PROJET DE PROLONGEMENT DE L'AUTOROUTE 20 DE CACOUNA À TROIS-PISTOLES

ALTERNATIVE DU TRACÉ DANS LE SECTEUR DE L'ENTREPRISE « LES PRODUITS FORESTIERS DUBÉ »

**Objet : Commentaires sur l'étude pédologique de Technisol Inc.
Prolongement de l'autoroute 20
Municipalité de St-Georges-de-Cacouna
N/Dossier : 0020-08-100(026)00**

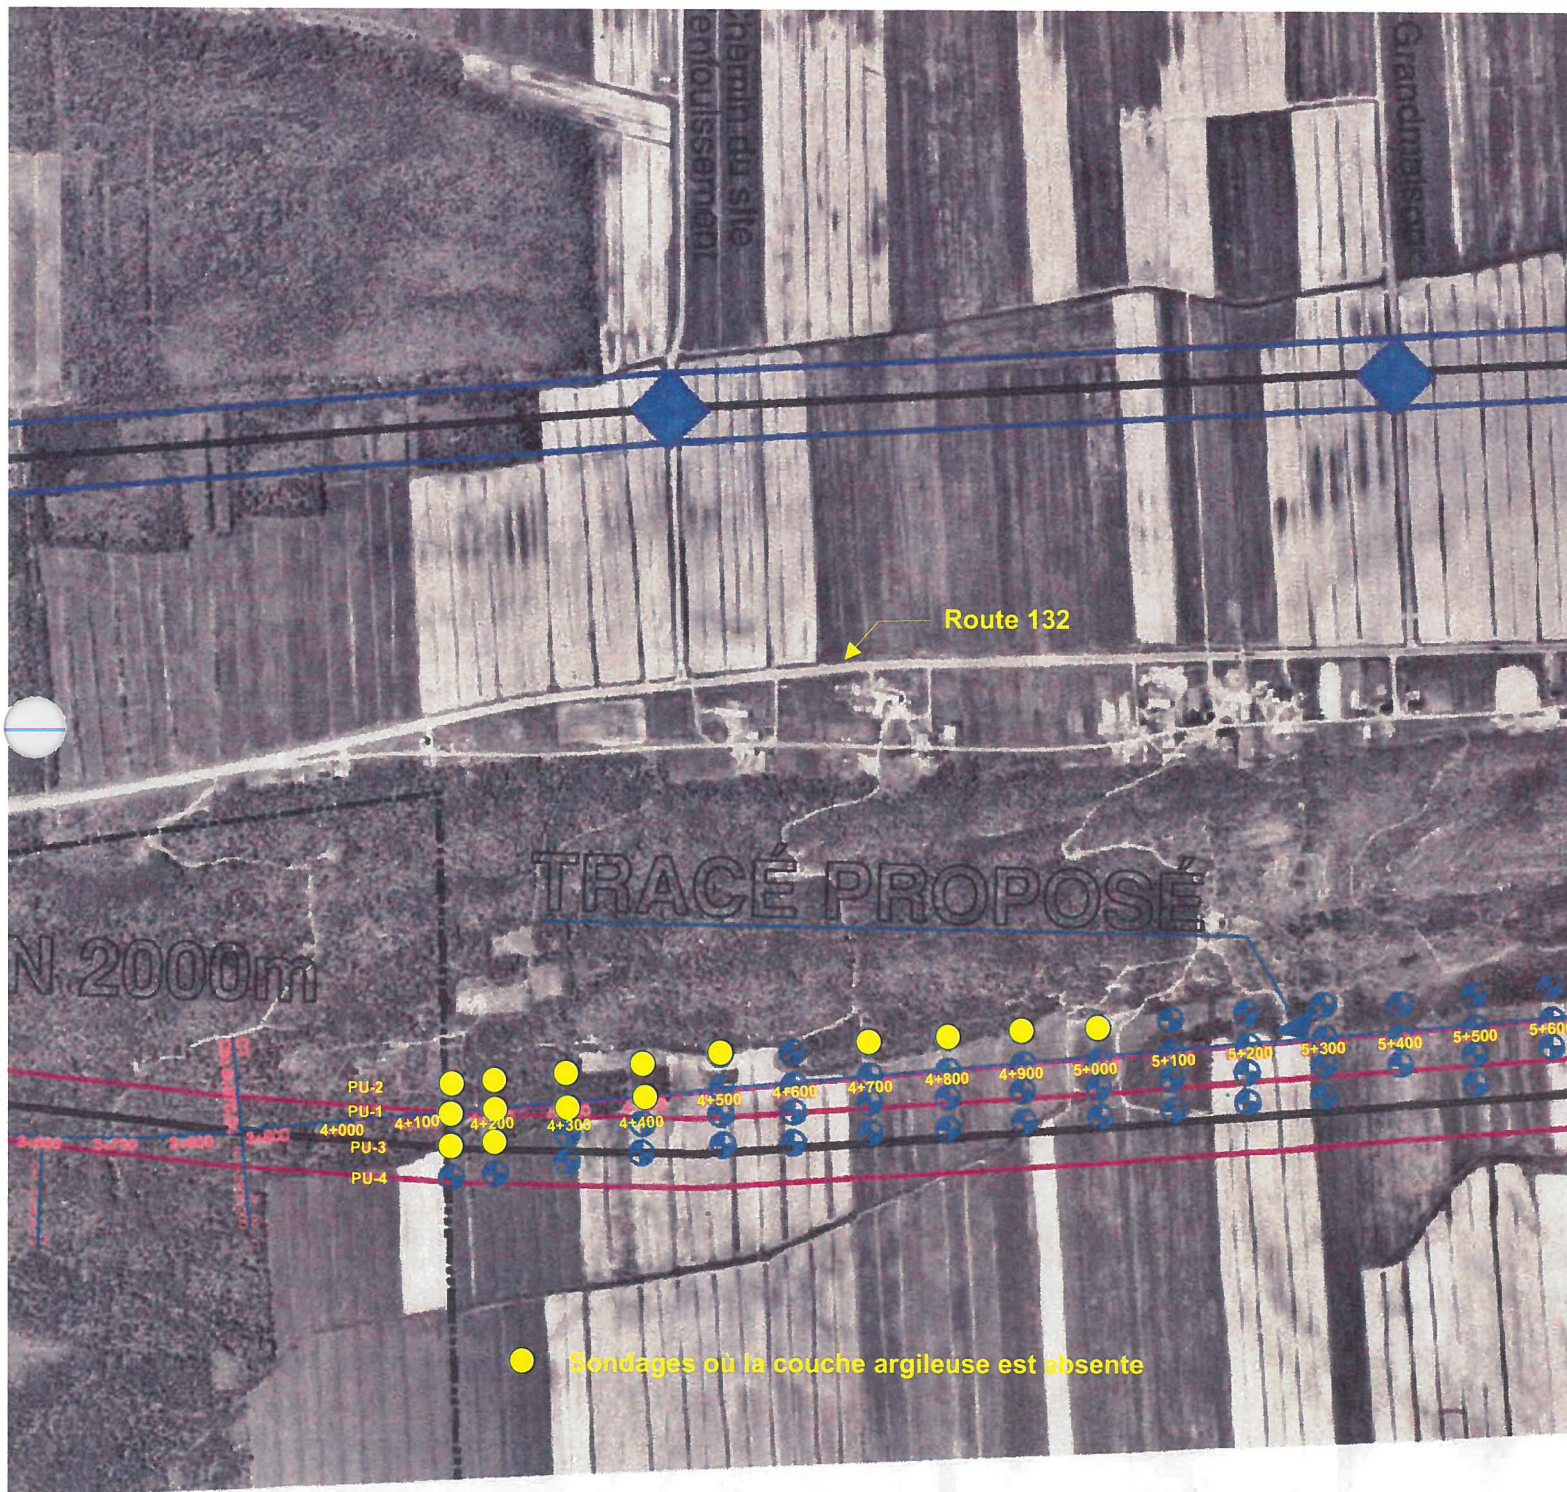
- Le tracé modifié minimise légèrement l'empiètement sur les terrains de la Scierie Dubé (un gain d'environ 1 ha)
- Le tracé modifié élimine l'impact sonore sur la résidence située sur le chemin Coteau-de-Tuf du côté nord-est de l'emprise du projet autoroutier.

Le tracé modifié entraîne l'immobilisation de 2,3 ha de terre en culture de plus que le tracé retenu immobilise (18, 3 ha au lieu de 16 ha de terre en culture)

- Le tracé modifié aggrave l'impact sur l'exploitation agricole # 26 (producteur de petits fruits) car il passe au centre de la production alors que le tracé retenu empiète sur la moitié nord de cette production.
- Le tracé modifié aggrave l'impact sur l'exploitation agricole # 3 (Céréales, pommes de terre et poireau), en entraînant la création de nouveaux résidus agricoles en culture de superficie importante (64 ha) pour cette exploitation agricole.
- Note: Indépendamment du tracé retenu, le site d'enfouissement de la compagnie Produits Forestier Dubé est à relocaliser
